Untersuchungsbericht

Kollision Z 29795 mit Z 47001 im Bf Wien Süßenbrunn
am 20. März 2017
GZ.: 2021-0.336.365

Abbildung 2 Lageskizze des Unfallortes

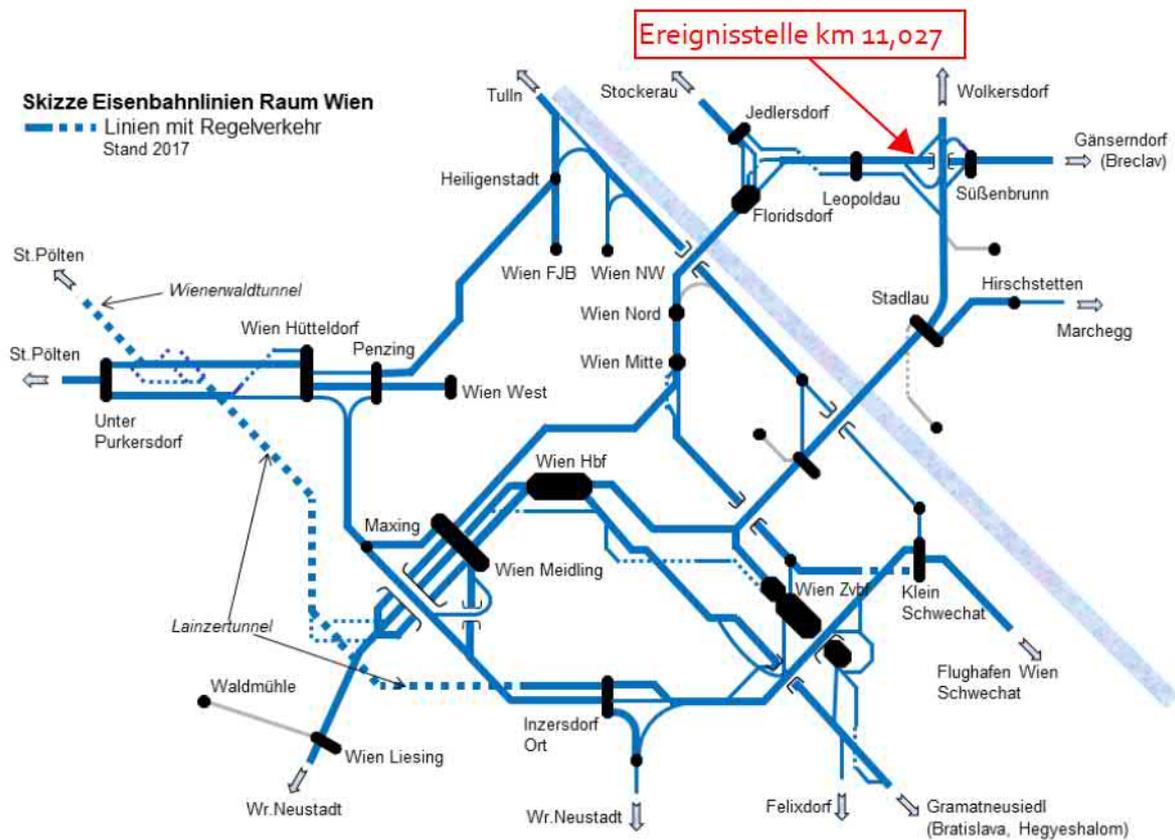
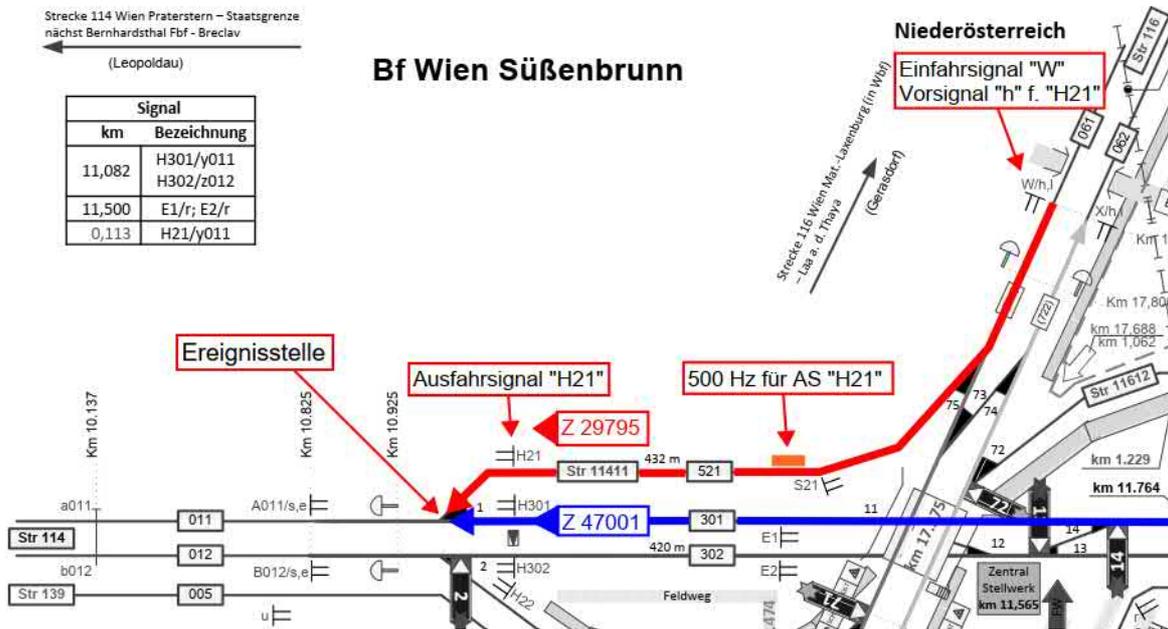
Zur genaueren Darstellung und zur Herstellung eines Bezugs, sollte die Ereignisstelle analog „Abbildung 1“ in „Abbildung 2“ übernommen werden. Betreffend Darstellung „Ausfahrtsignal „H21““ sowie „Einfahrtsignal „W““ siehe analog die oben angeführte Ausführung zu „Abzww Süßenbrunn-Nord (in Sue)“ in Hinblick auf Abzweigstellen. Zutreffendenfalls wäre auch die Bezeichnung (zB Einfahrtsignal) anzupassen.

Abbildung 19 Fahrdatenauswertung Z 29795

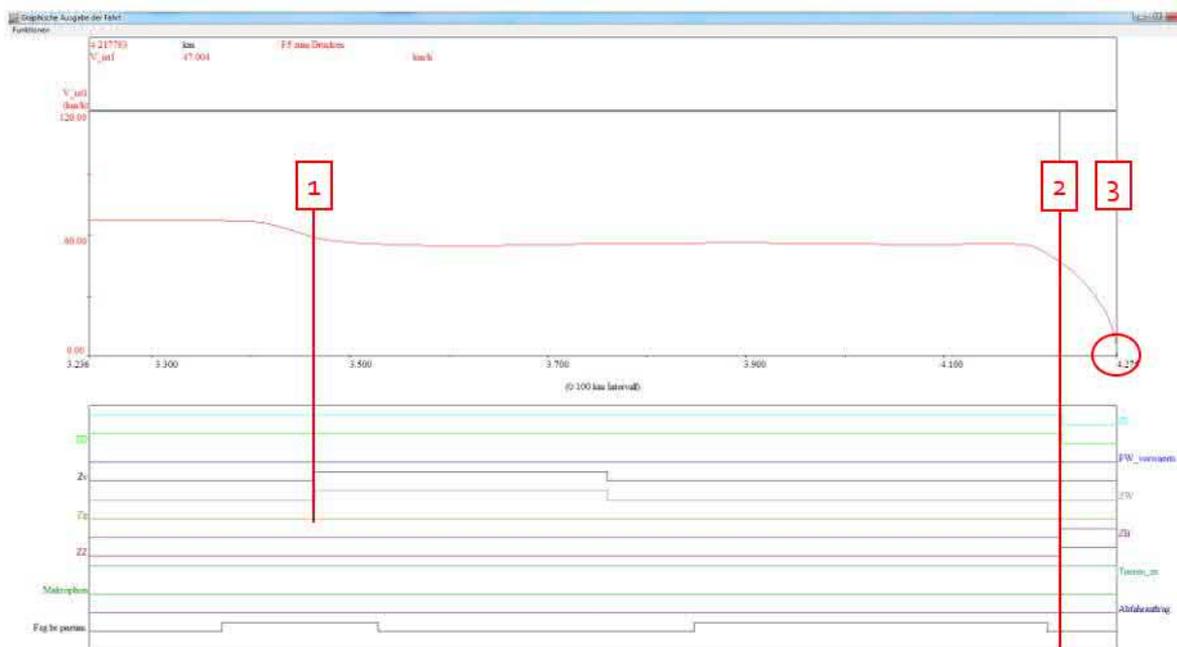
Im Punkt „Auswertung“ werden Ereignisse angegeben, die keinen Bezug zu Abbildung 19 aufweisen. Es wäre darzulegen auf welche konkrete Punkt sich welches Ereignis genau bezieht oder wäre die Abbildung mittels Verweisen zu ergänzen.
